Dodatek č. 1 ke Smlouvě o dílo

Shora uvedené smluvní strany se dohodly na uzavření dodatku č. 1 (dále jen „dodatek“) ke Smlouvě o dílo ze dne 05.03.2018, která byla uzavřena se zhotovitelem jako vybraným dodavatelem veřejné zakázky: „**Oblastní nemocnice Náchod a.s. - řešení ambulantních prostor rehabilitace II.**“.

Změnové listy č. 1-12

NOVÁ SPLAŠKOVÁ KANALIZACE 1:100

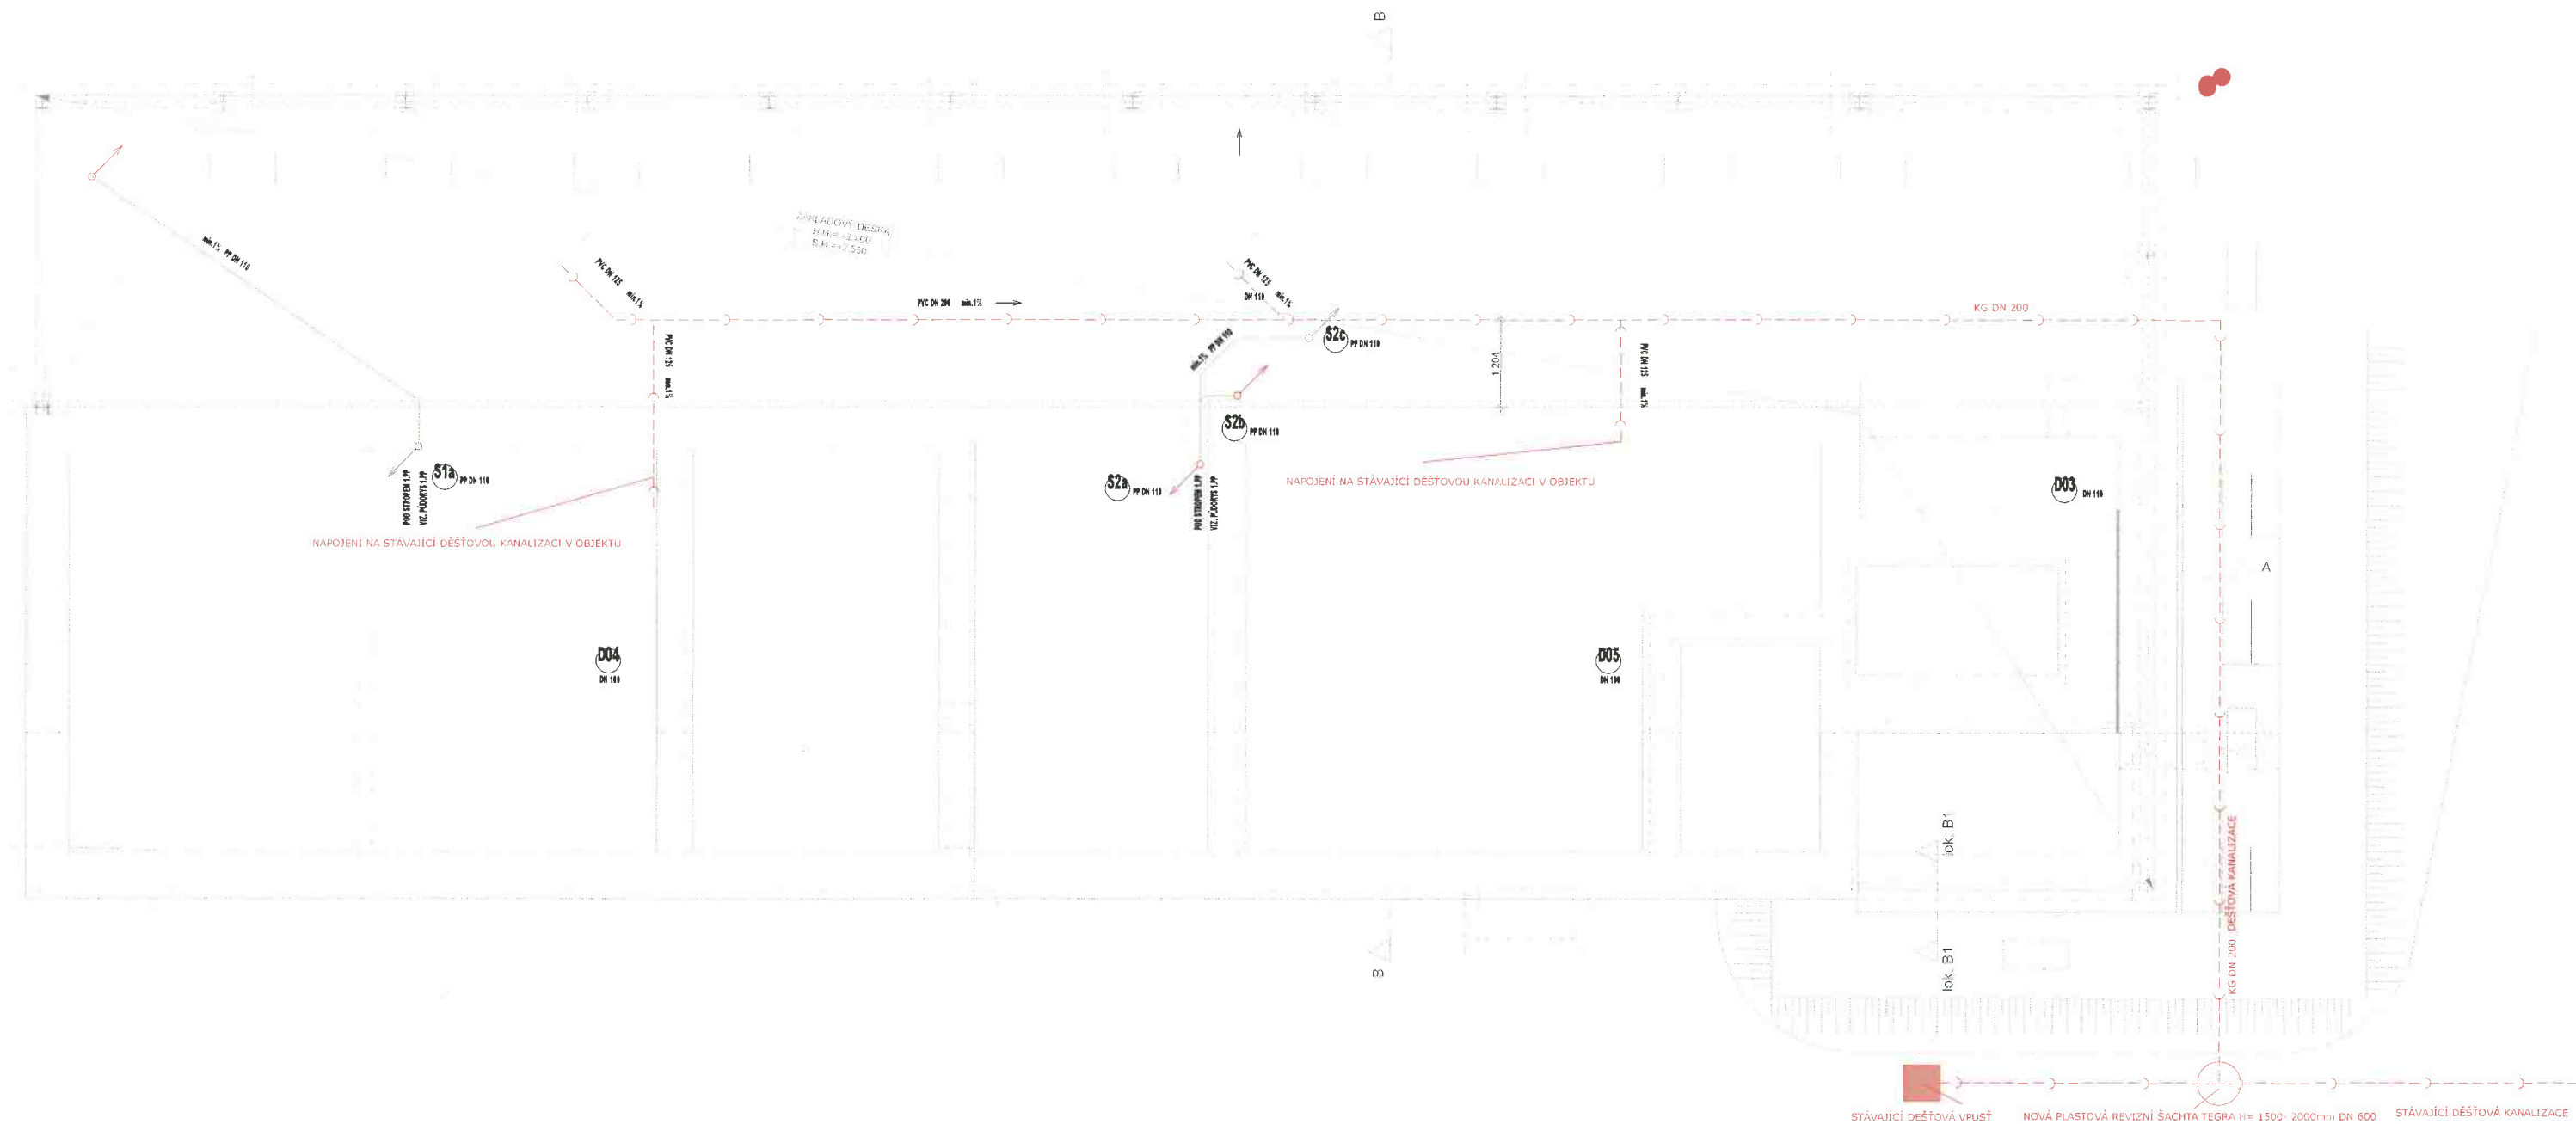
Popis a zdůvodnění změny. Důvodem změny v provedení změny kanalizace je dodavatelem zjištěný skutečný stav stávajících dešťových a splaškových kanalizací v průběhu provádění této části díla v místě plnění veřejné zakázky. Na základě provedených venkovních sond bylo zjištěno následující: Sonda č. 1 byla provedena v místě plánovaného rohového založení a to v místě kolektoru mezi objektem Rehabilitace (pavilon H) a objektem údržby do hloubky 1,2 m. Při této sondě nebylo nalezeno stávající dešťové ani splaškové kanalizační potrubí zakreslené v DPS souběžně s pavilónem H určená k přeložení. Sonda č. 2 byla provedena v místě mezi objektem Rehabilitace (pavilon H) a objektem údržby do hloubky 1,3 m. Tato sonda potvrdila neexistenci těchto kanalizací tak jako u sondy č. 1. S dochovanými plány poskytnutými investorem z rekonstrukce a přístavby infekce a akutní rehabilitace (pavilonu H) je patrné, že rekonstruovaná vnitřní kanalizační potrubí v tomto pavilónu jsou nyní vyvedena do boků objektu a následně do řadů vedoucích mimo prostor plánované přístavby. Vzhledem k tomu, že stávající kanalizace určené k přeložení nebyly nalezeny, bylo odsouhlaseno provést novou dešťovou kanalizaci v ose svislých dešťových svodů v přístavbě údržby a napojit v nově vybudované šachtě na stávající dešťovou kanalizaci realizovanou v 0 etapě. Dále do této nové dešťové kanalizace byly svedeny dešťové vody ze stávajících střech objektu údržby namísto naprojektovaného odvodu dešťových vod do stávající dešťové kanalizace vedené pod podlahou 1PP objektu údržby. Přeložka splaškové kanalizace nebyla provedena.

Dále byly provedeny tři sondy uvnitř stávajícího objektu se zjištěním, v sondě č. 3, 4 v místnosti č. 003 a 006 v 1. PP splaškové a dešťové potrubí nenalezeno, v sondě č. 5, hloubky 0,9 m kanalizační potrubí nalezeno a to v hloubce 0,85 m v místnosti č. 007 v 1 PP, dále ve stávající vnitřní šachtě v místnosti č. 007 nalezeno propojení dešťové a splaškové kanalizace včetně kanalizačního vývodu vně objektu. Pro vyřešení oddělení kanalizací splaškové a dešťové bylo provedeno

a) vyvedení dešťové vody ze stávající budovy údržby novým kanalizačním potrubím a to do nové dešťové realizované kanalizace vedoucí mezi budovou údržby a objektem H.

b) vyvedení splaškových vod novým potrubím do nové venkovní revizní šachty napojené na stávající venkovní splaškovou kanalizaci. Na základě zjištěných skutečností došlo k drobným posunům a změnám ležatých tras splaškové kanalizace v 1PP oproti DPS. Změny jsou zakresleny v Příloze č. 2 tohoto změnového listu.

NAPOJIT NA STÁVAJÍCÍ POTRUBÍ PF 110 U POOLANY 110

VYBOURANÝ PROSTUP VE STÁVAJÍCÍ ZÁKLADOVÉ KONSTRUKCI

VRCHNÍ HRANA POTRUBÍ $V = -0,910$ OD $0,000$

ŠACHTA NOVÁ 1000/1000mm BĚTONOVÁ
S BETONOVÝM DNEM VČ. OC. POKLOPU
H=1,200mm

Předmět: FW: Změny Rehabilitace
Přílohy: 20180216_103445.jpg; 20180226_104641.jpg

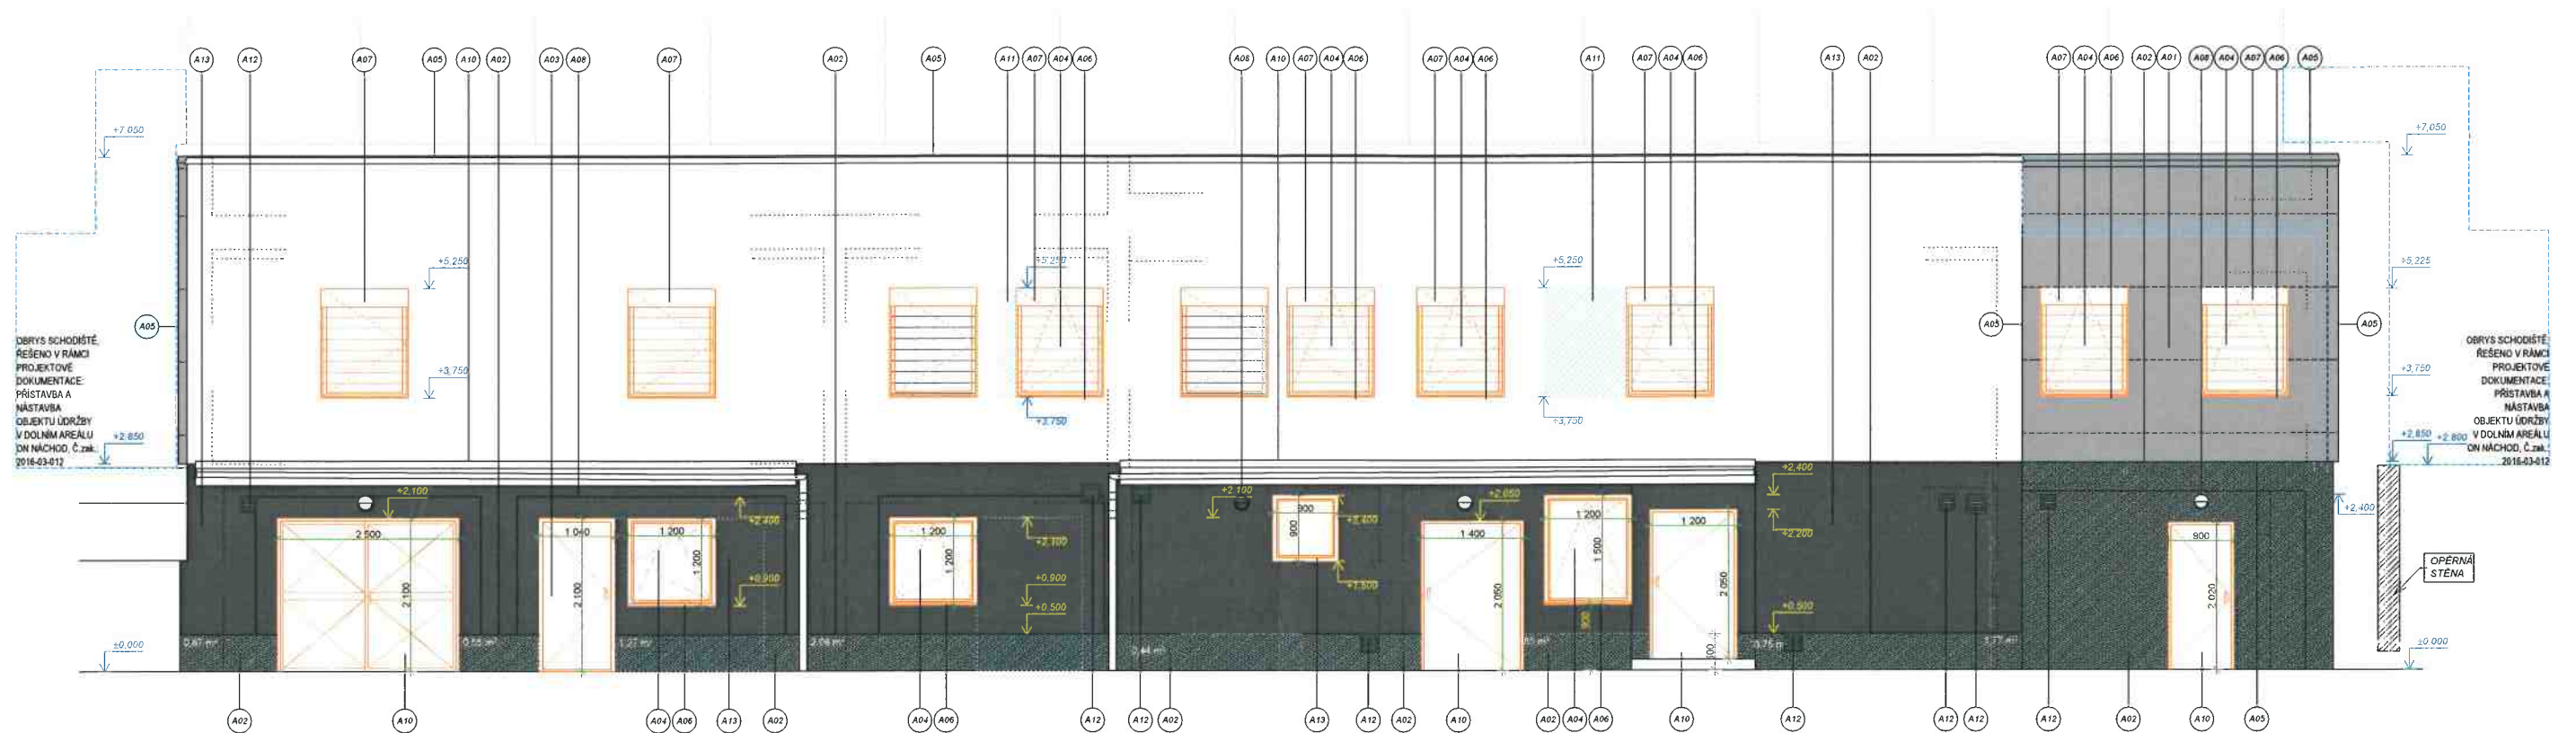
Žádáme o zapracování požadovaných změn v rámci realizace rekonstrukce ambulantní rehabilitace a údržby v areálu dolní nemocnice v Náchodě.

- a)
přesun příčky mezi místnostmi č. 102 a 103 za účelem rozšíření místnosti č. 102;
- b)
zachování průchodu mezi místnostmi č. 003 a 006;
- c)
nerealizování (zbytečných) vrat v místnosti č. 006, ponechání stávajícího okna;
- d)
rozšíření přístupových dveří do místnosti č. 007 z důvodu lepší pozdější manipulace zařízení a vybavení určeného k opravě. Dostačující v rozsahu 20 cm.
- e)
zpevnění SD přiček v místnostech č. 120, 137 a 121 pro umístění rehabilitačních žebřin.
- f)
posun odpadu sedací rehabilitační vany v místnosti č.131 tak aby " se dotýkala zády stěny"
viz příloha

1) Zdůvodnění:					
Změnový list obsahuje změny vyvolané požadavkem uživatele ON Náchod uplatněného v průběhu provádění prací v rozsahu Přílohy č. 1, která je nedílnou součástí tohoto změnového listu. Jedná se zejména o rozšíření místnosti ambulance včetně přesunu přičky a tím související úpravy, dále ve změně výplní otvorů v 1PP (nerealizace venkovních vrat v místnosti č. 003 z důvodu nepotřeby ze strany uživatele ON Náchod a zachování okna, zachování průchodu mezi místnostmi 03 a 06, realizace rozšíření venkovních dveří do místnosti č. 007 z důvodu vylepšení manipulace zařízení a vybavení určeného k opravě). Bližší specifikace viz Příloha č. 2 ZL. Důvodem těchto změn je zlepšení uživatelnosti prostorů rehabilitace a údržby pracovníky nemocnice..

D.1.1.12 - PŮDORYS 1NP- NOVÝ STAV

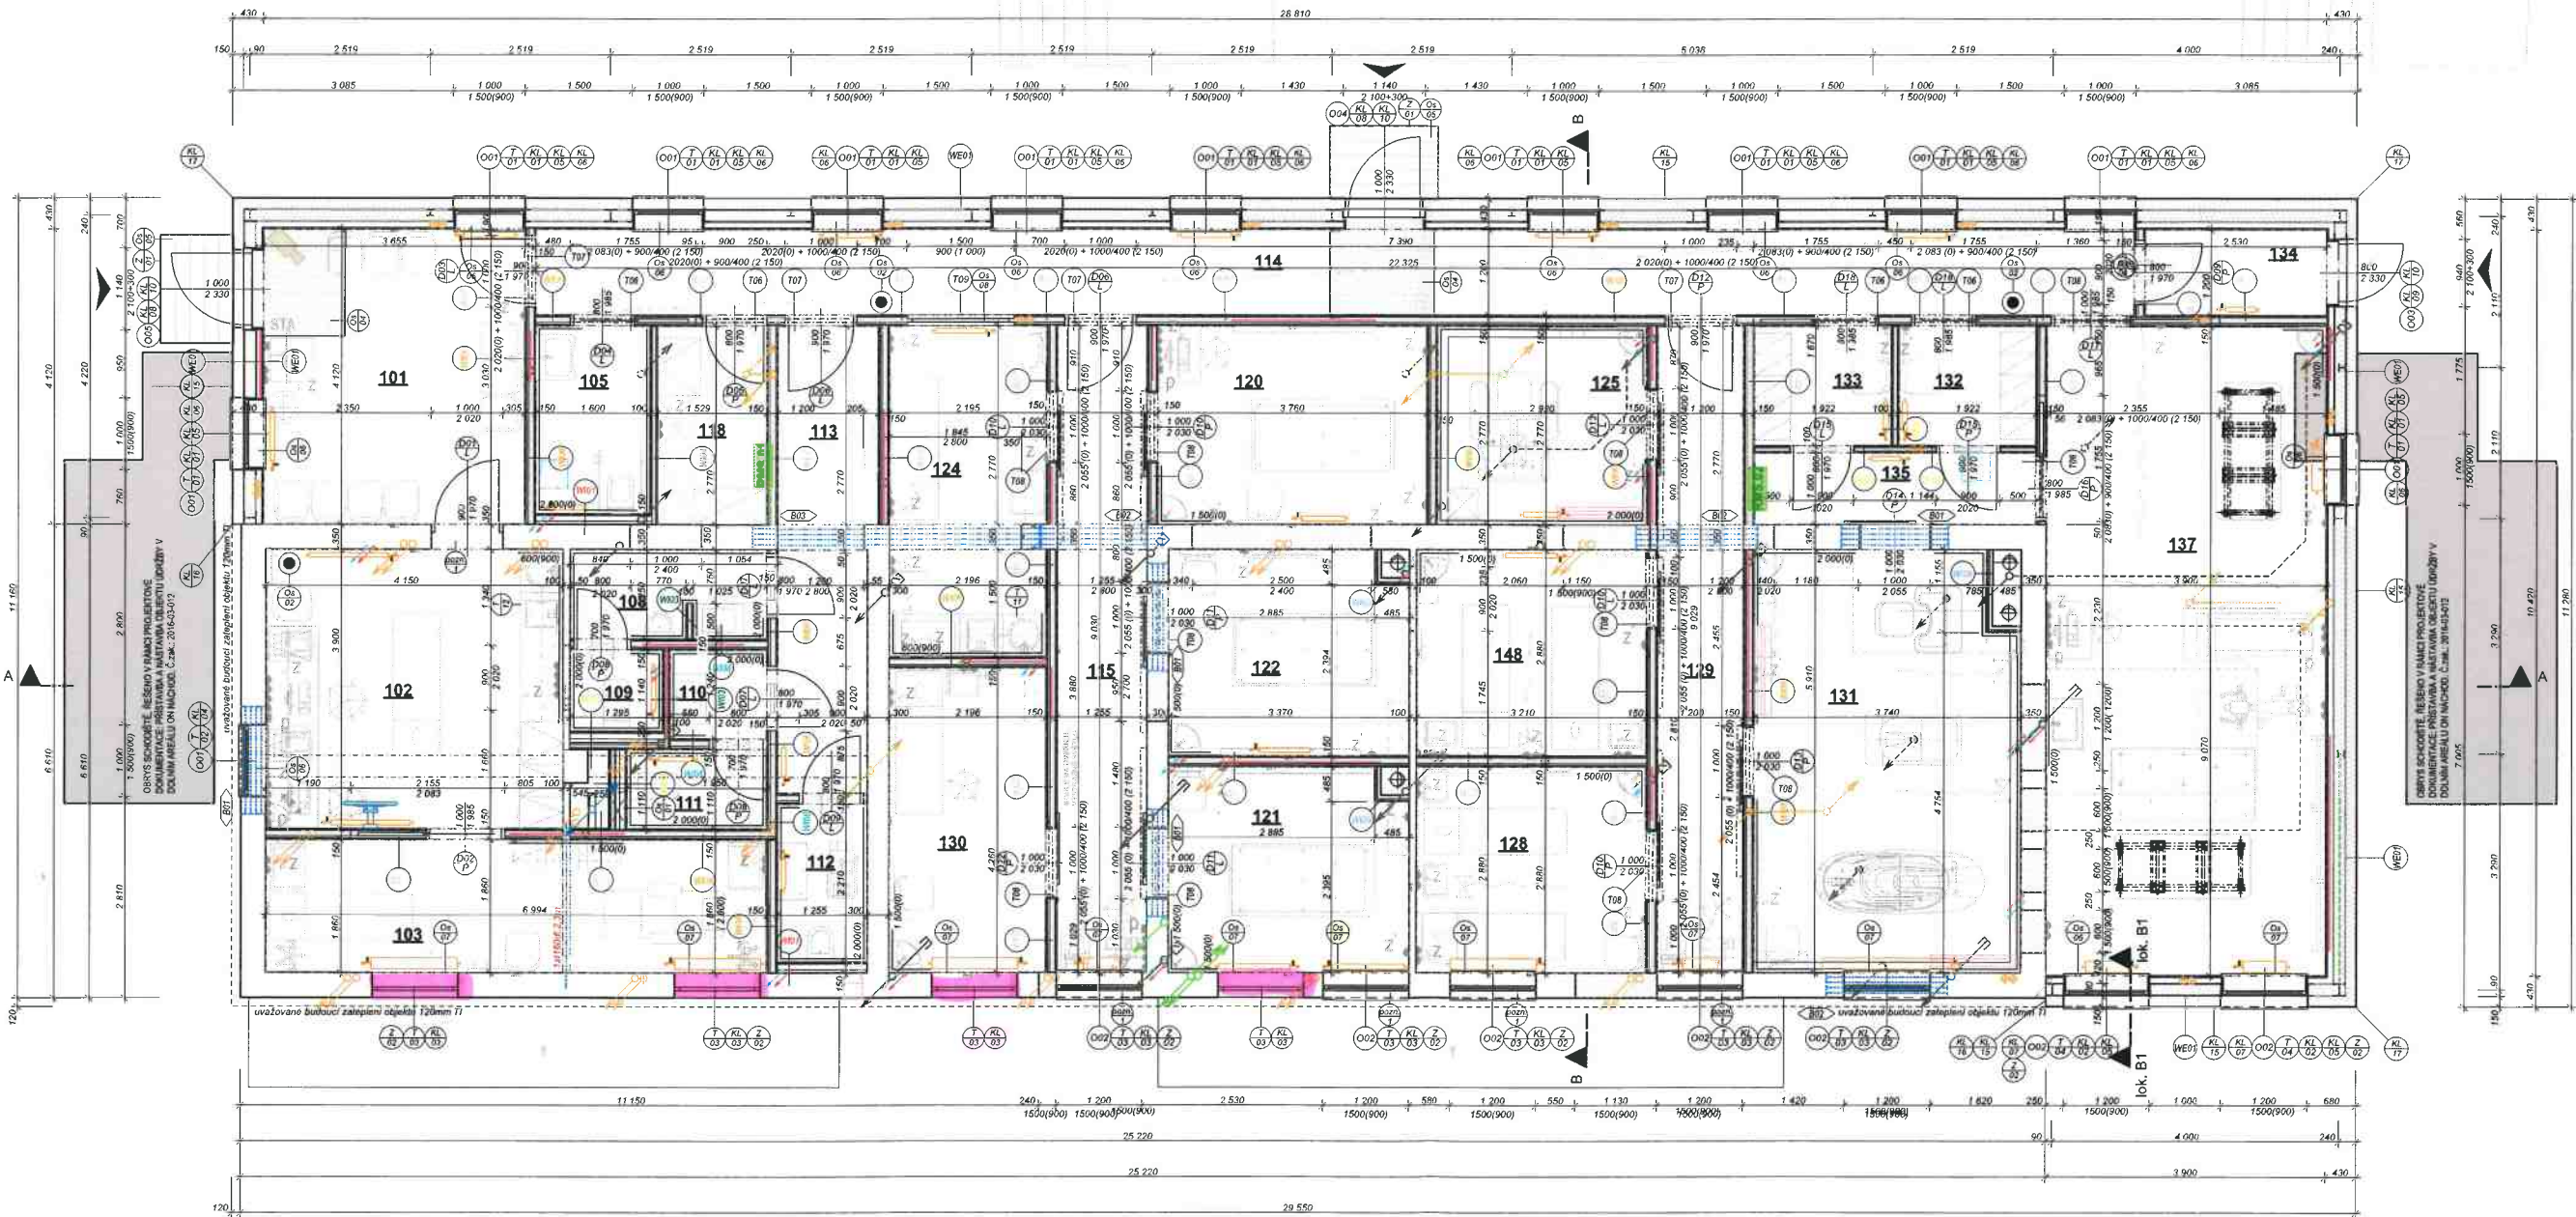
1) Zdůvodnění:					
Na základě dohody uživatele, AD, TDI a investora bylo doceněno provedení 4 ks oken v I.NP - výměna stávajících hliníkových a dřevěných oken v nevyhovujícím stavu za plastové - provedení dle PD nových plastových oken včetně doplnění 2 ks žaluzií na okna na západní straně. Po dohodě s AD a provozovatelem a investora došlo ke změně materiálového provedení vnitřních parapetů z důvodu lepší údržby.
